**ВЫТАЛКИВАТЕЛИ БЫСТРОСМЕННЫЕ
ДЛЯ КОКИЛЕЙ С ЖИДКОСТНЫМ ОХЛАЖДЕНИЕМ**

**ГОСТ
21089—75**

Изменение № 1 ГОСТ 21089—75 Выталкиватели быстросменные для кокилей с жидкостным охлаждением. Конструкция и размеры

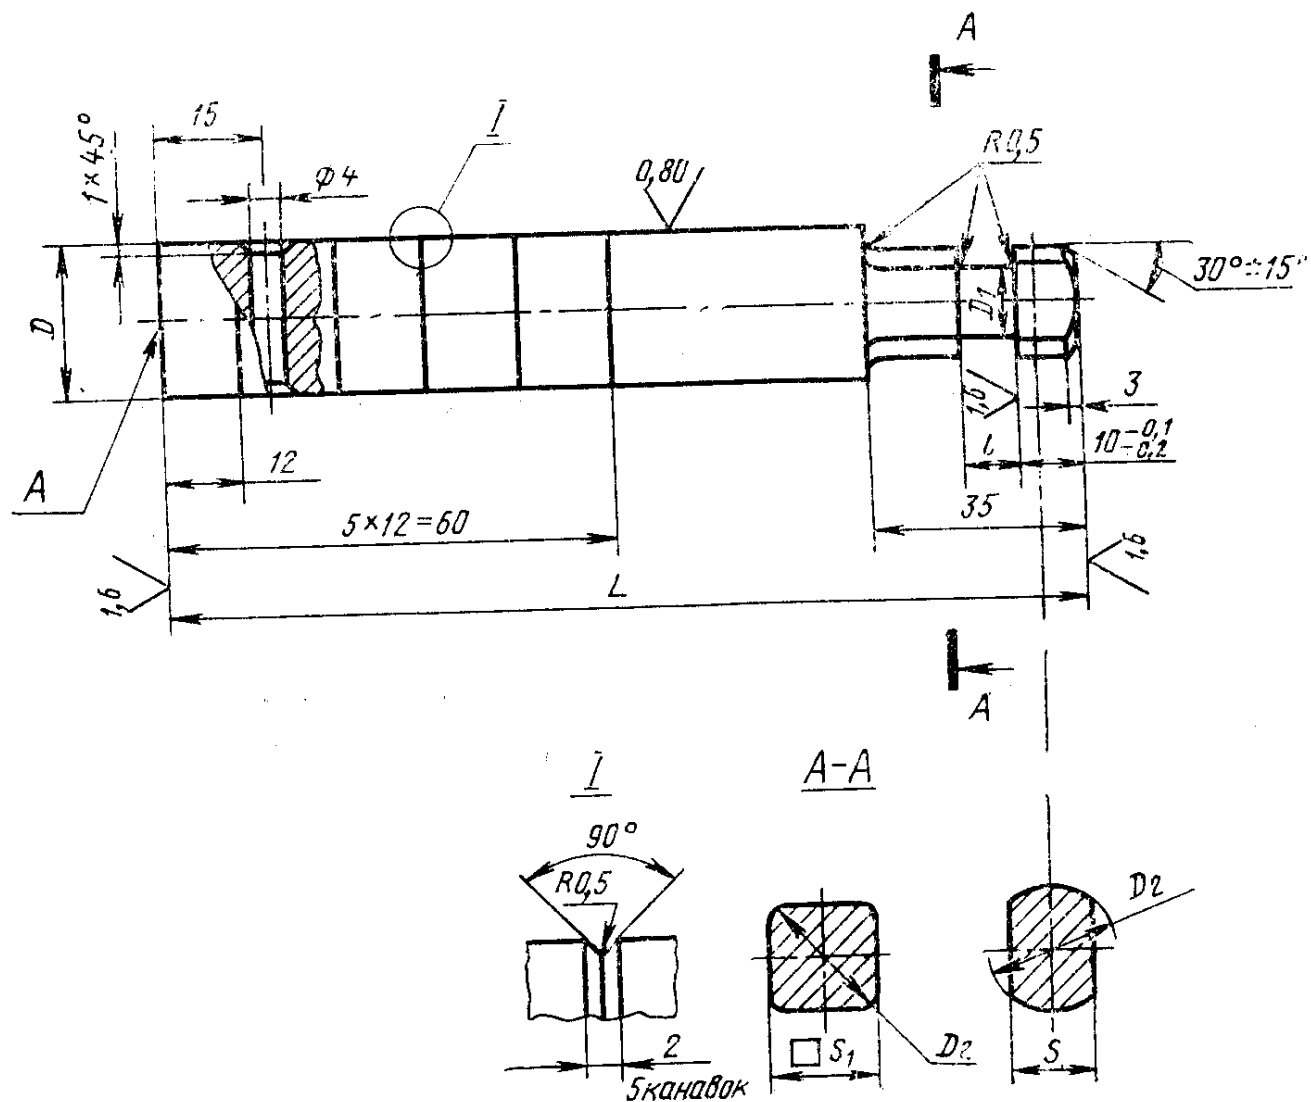
Пункт 1. Таблица. Заменить предельные отклонения: $\begin{smallmatrix} -0,2 \\ -0,3 \end{smallmatrix}$ на b 11; $\begin{smallmatrix} +0,1 \\ +0,1 \end{smallmatrix}$ на B 11;

заменить наименование граф: S на S (пред. откл. по h 8), S₁ на S₁ (пред. откл. по h 8), «Теоретическая масса, кг» на «Масса, кг, не более».

ПРИМЕР УСТАНОВКИ БЫСТРОСМЕННЫХ ВЫТАЛКИВАТЕЛЕЙ

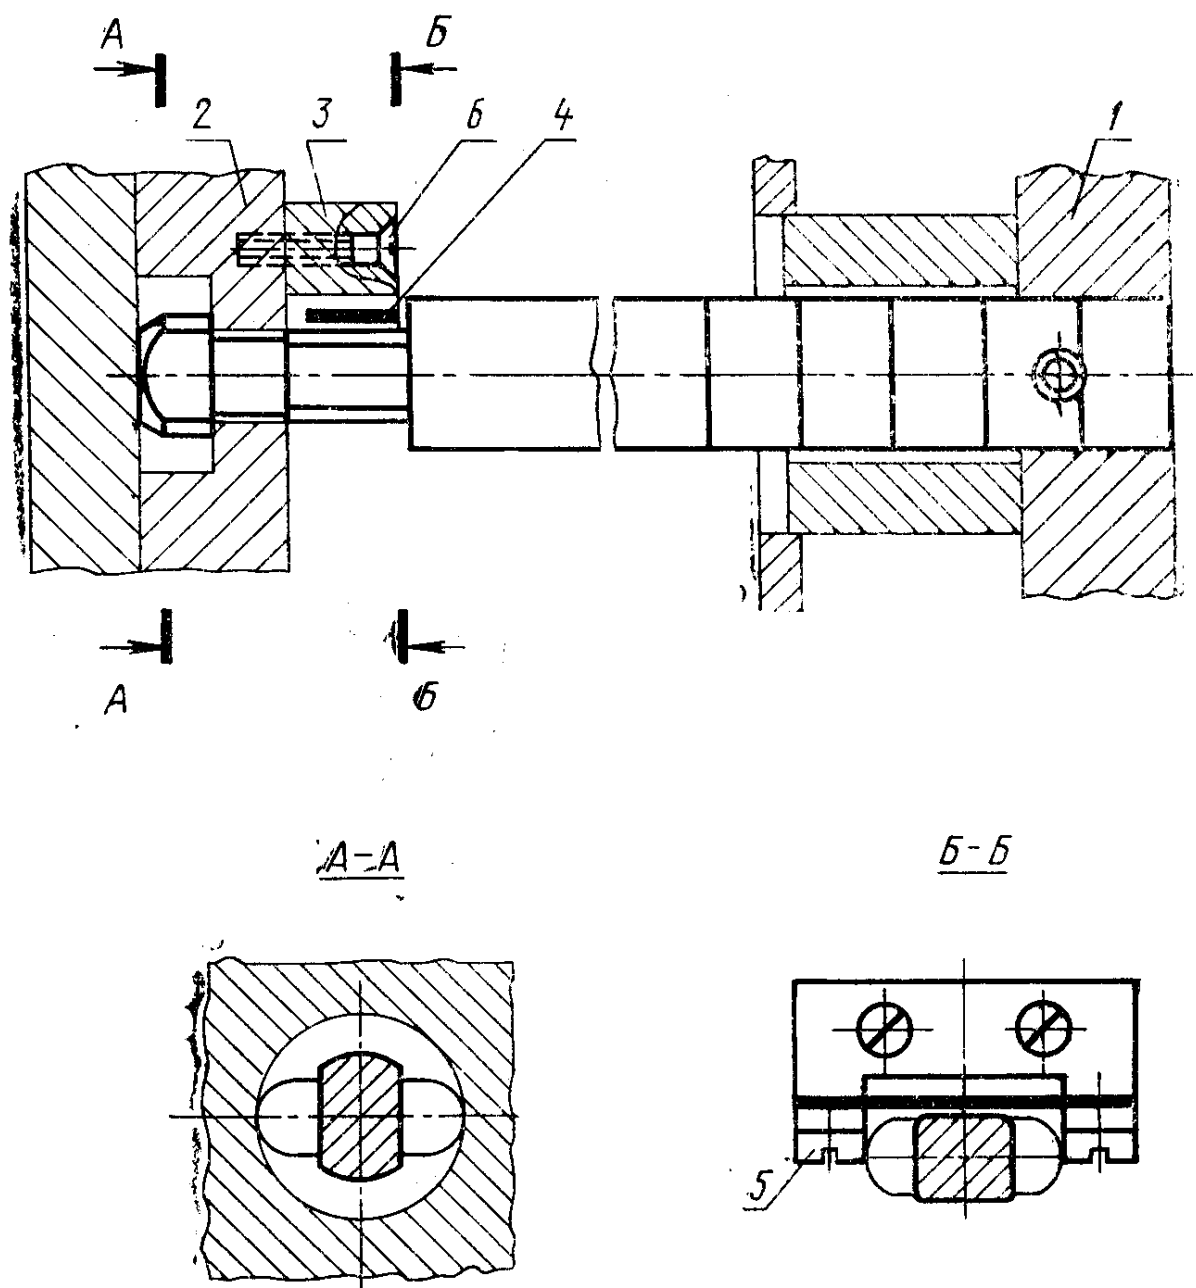
Приложение 1. Чертеж. Подрисуночная подпись. Заменить обозначения винтов: M6×16.48.019 по ГОСТ 1491—72 на B 1.M6—8g×16.48.019 по ГОСТ

1491—80, М5×20.48.019 по ГОСТ 17475—72 на М5—8g×20.48.019 по ГОСТ 17475—80;

примечание. Заменить обозначение предельного отклонения: A_4 на H11;

Планка фиксирующая (поз. 3)

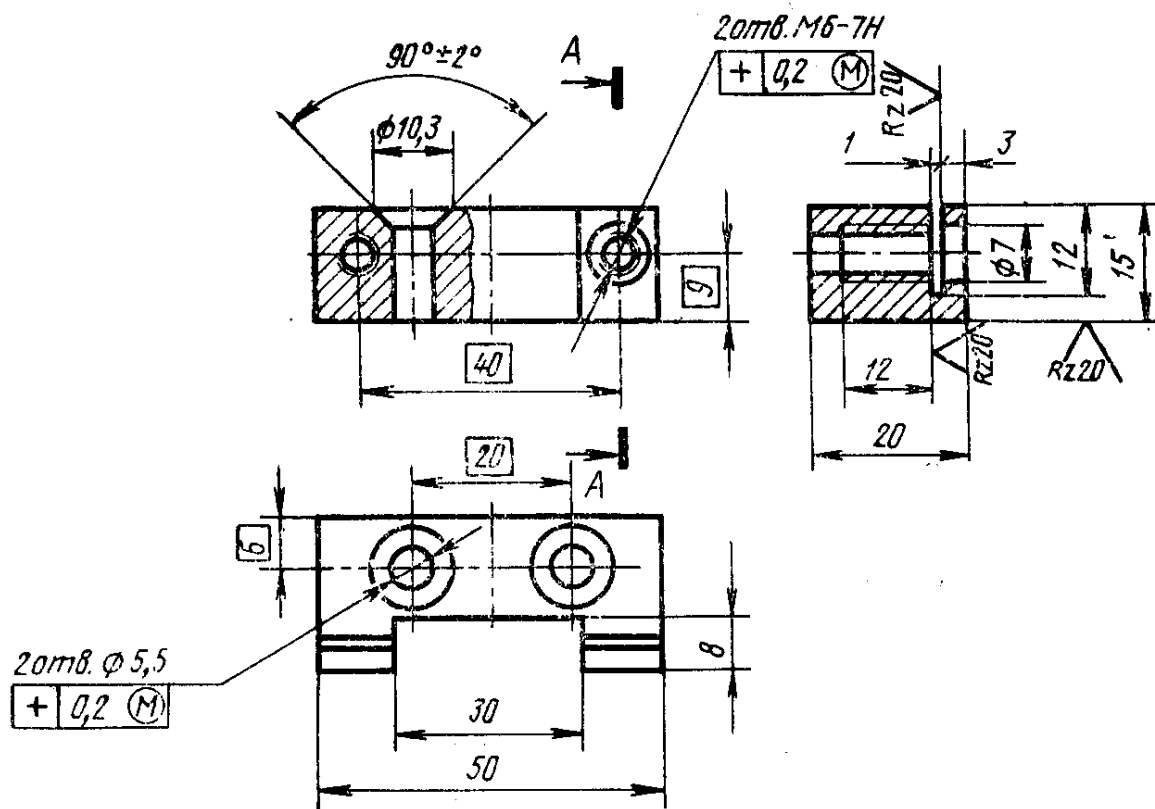
чертежи «Планка фиксирующая (поз. 3)», «пружина (поз. 4)». заменить слова: «Теоретическая масса» на «Масса не более»; в обозначениях допуска

расположения (в рамках) заменить знак: + на  .

**КОНСТРУКЦИЯ И РАЗМЕРЫ ОТВЕРСТИЯ
ДЛЯ УСТАНОВКИ БЫСТРОСМЕННЫХ ВЫТАЛКИВАТЕЛЕЙ
В ПЛИТЕ ВЫТАЛКИВАТЕЛЕЙ**

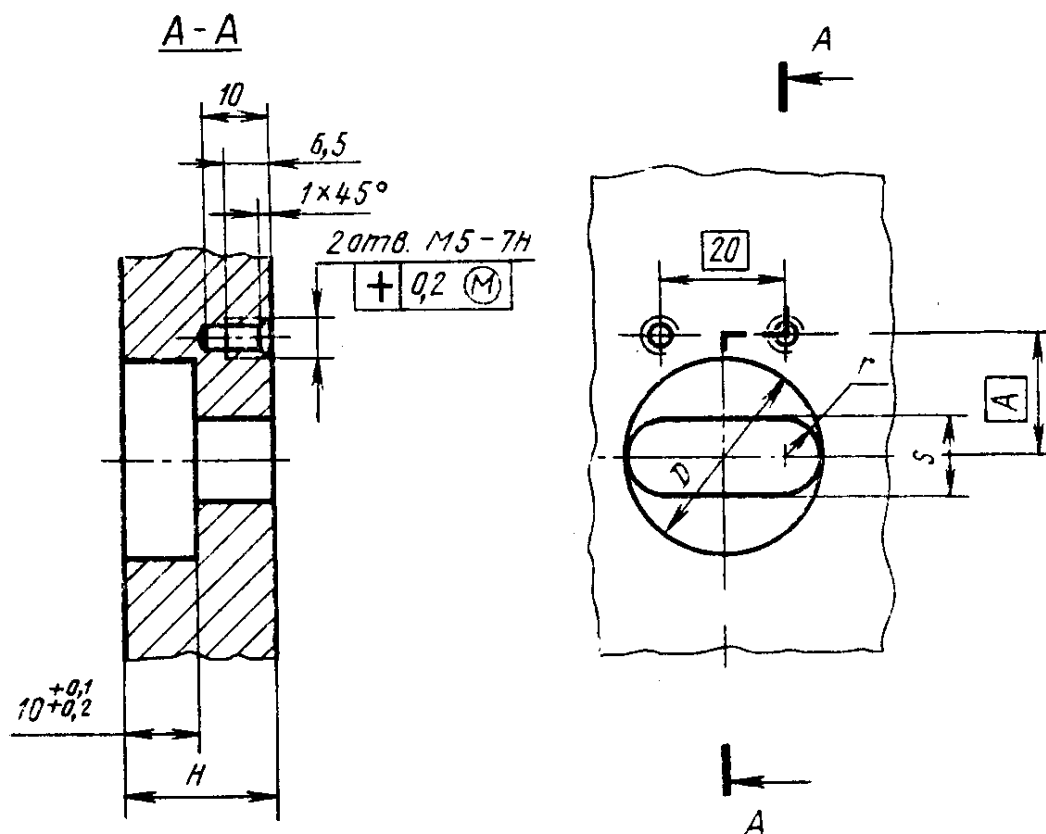
Приложение 2. Чертеж. В обозначении допуска расположения (в рамке)

заменить знак: + на  ;

таблица. Заменить обозначения предельных отклонений: $\begin{smallmatrix} -0,1 \\ -0,2 \end{smallmatrix}$ на с8.
